Sopralluogo alle Mura di Ferrara

Monitoraggio civico del progetto Open Wall

Scheda operativa di monitoraggio civico

Tratto percorso: Dal parcheggio Baluardo San Lorenzo all'ascensore (San Giorgio)

13 Ulteriori barriere non previste: Bastione San Giorgio

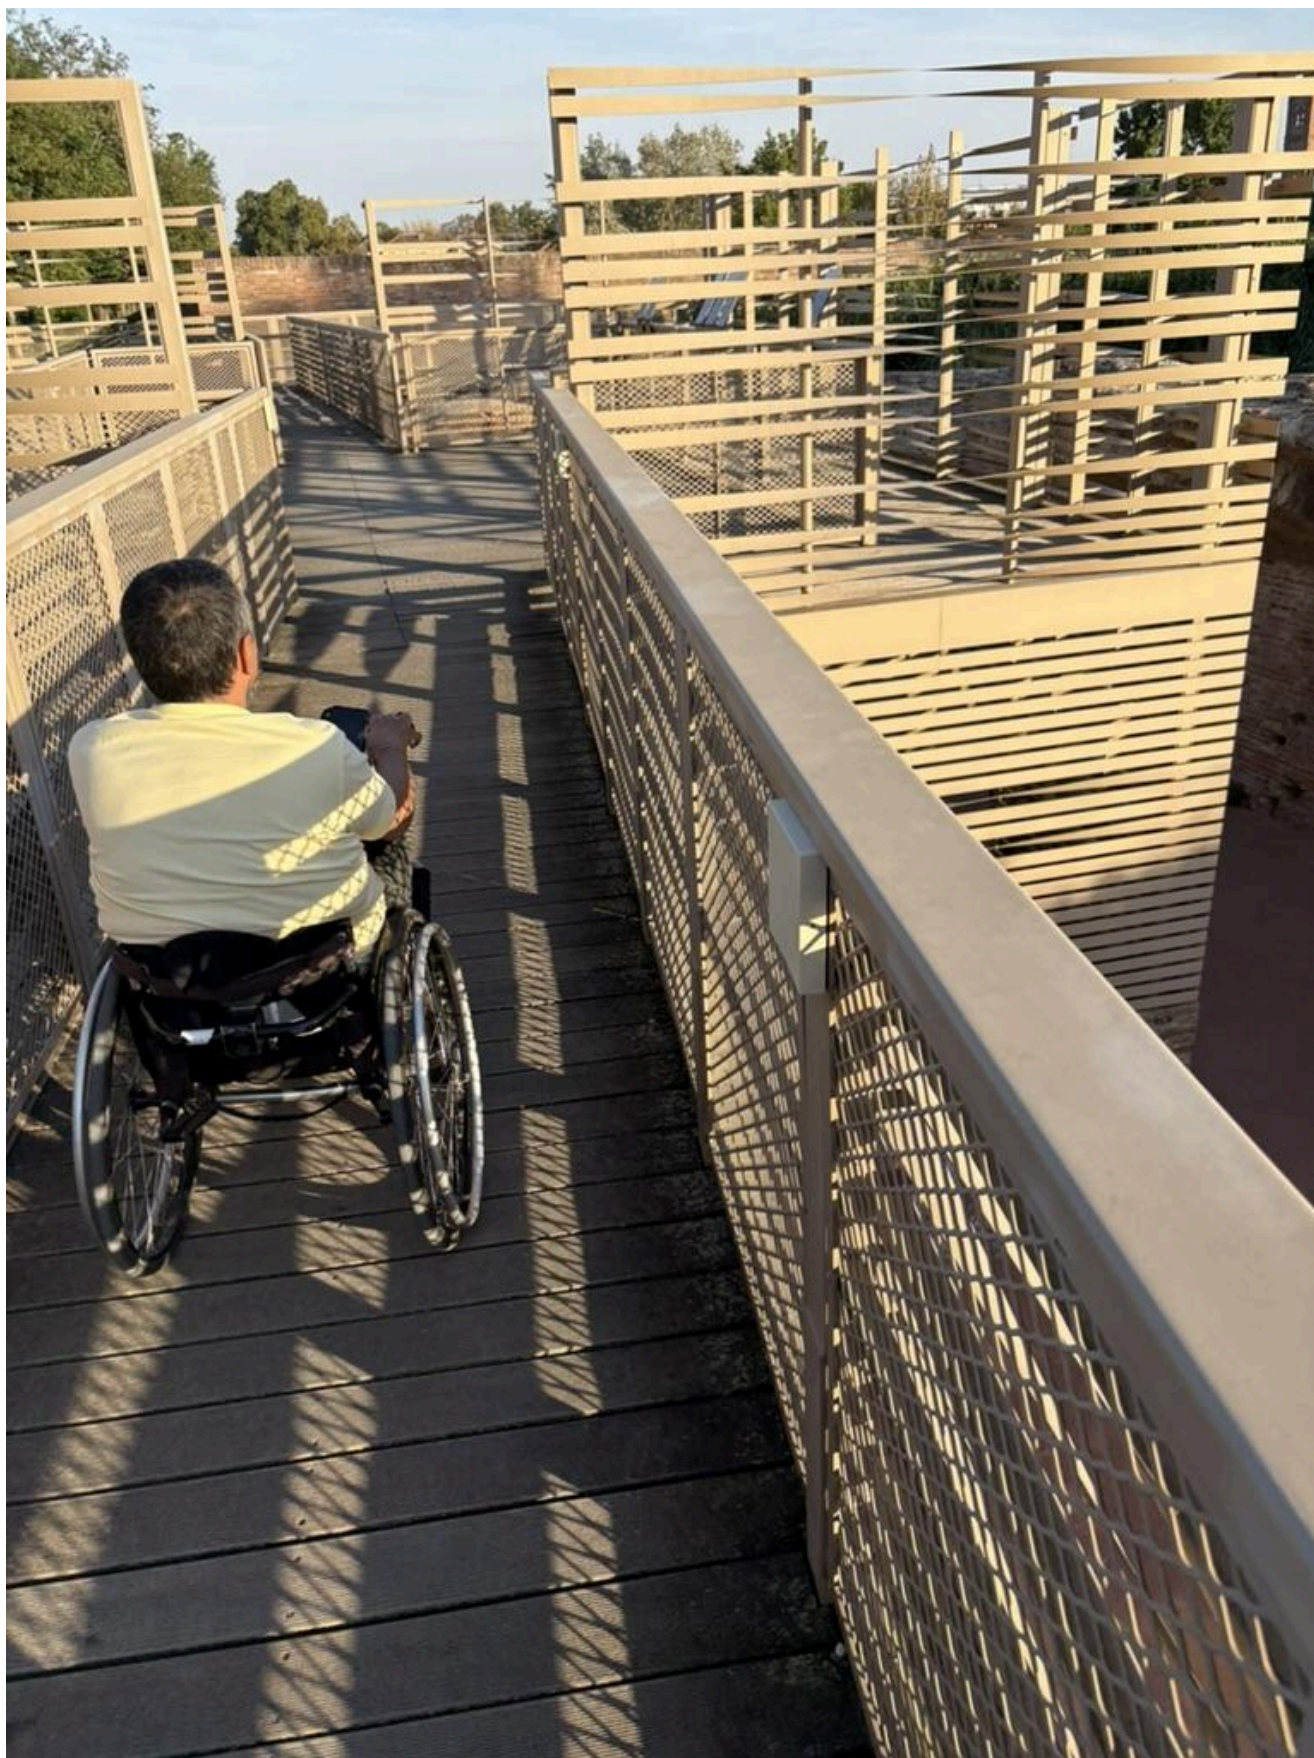
Per arrivare a bastione San Giorgio, va segnalato con maniglie o segni tattili sulla ringhiera la presenza di una deviazione verso destra (arrivando dal parcheggio).

Presenza di un percorso sul bastione non è segnalata adeguatamente per persone non vedenti o ipovedenti.

Inserire maniglie o segnali tattili della presenza di una deviazioni.
